Gemeinde Aitrach Vorhabenbezogener Bebauungsplan "Ferthofen, Memminger Straße/Rank" und die örtlichen Bauvorschriften hierzu

Abwägungs- und Beschlussvorlage zur Entwurfsfassung vom 16.02.2023 Sieber Consult GmbH, Lindau (B)/Weingarten
11.07.2023

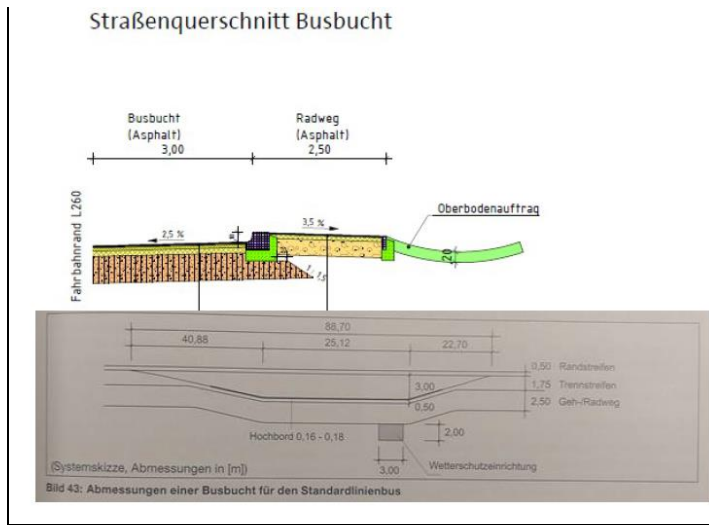
- Es erschließt sich nicht, wie der Radfahrer, der auf der L260 von Aichstetten kommend, auf den gemeinsamen Geh-/Radweg gelangen soll. Hier ist eine geeignete Einleitung einzuplanen.

- Laut dem beiliegenden Querschnitt grenzt die Busbucht direkt an den Geh-/Radweg. Durch den Kasseler Bord wird die Mindestbreite des Geh-/Radweges von 2,50m unterschritten. Davon abgesehen ist zwischen Busbucht und Geh-/Radweg nach der RAL2012 ein Trennstreifen von 50 cm einzuplanen (Bild 43).

Außerdem sollte der Geh-/Radweg hinter dem Wartebereich/Aufstellfläche der Bushaltestelle geführt werden, um Konflikte zwischen Radfahrern und Fahrgästen zu vermeiden.

Die Einleitung aus Aichstetten kommend auf den Radweg wurde in der Planung berücksichtigt. Der Radweg soll entsprechend seiner Funktion im Kreisradwegeplan in erster Linie die Verbindung Richtung Lautrach herstellen.

Der Vorhaben- und Erschließungsplan sowie die Planzeichnung zum vorhabenbezogenen Bebauungsplan werden entsprechend angepasst.

Die Wegbreite wird auf 2,50 m ohne Kasseler Bord verbreitert. Die 50 cm können von der Busbucht angesetzt werden. Der Wartebereich und die Führung des Geh-Radwegs entsprechen dem Bild 43.

Der Vorhaben- und Erschließungsplan sowie die Planzeichnung zum vorhabenbezogenen Bebauungsplan werden entsprechend angepasst.
